HARTING Produktänderungsmitteilung

PCN/16/007/DE

Produktgruppe: Han® Gehäuse

Titel: **Änderung Verschraubungsstutzen bei Tüllengehäusen Han® 6B**

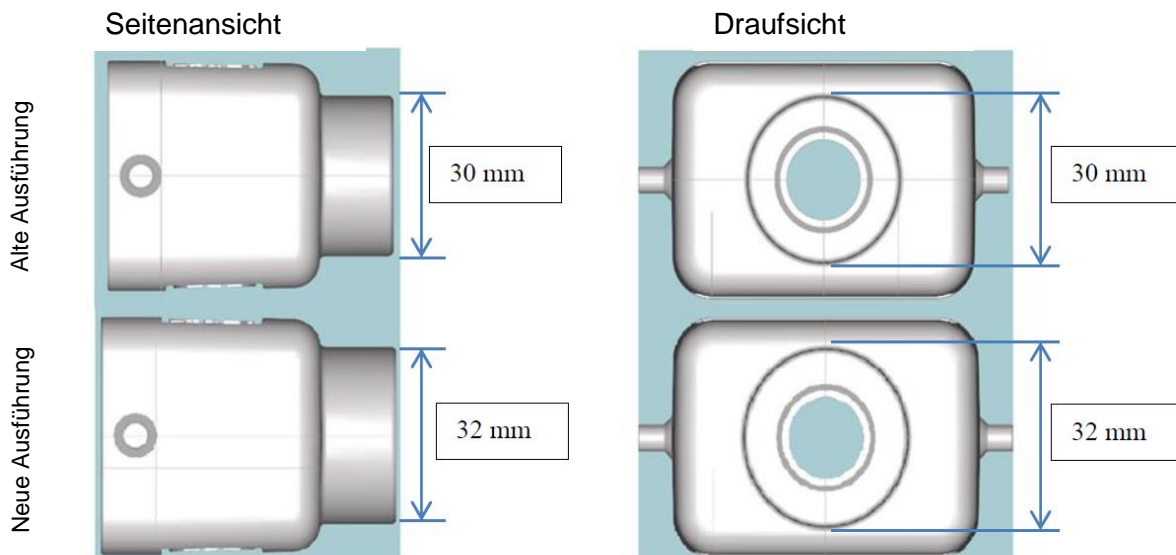
Der Durchmesser bei den Verschraubungsstutzen ändert sich von 30 mm auf 32 mm, um bei Verwendung von M25 Verschraubungen eine größere Auflagefläche zu erhalten.
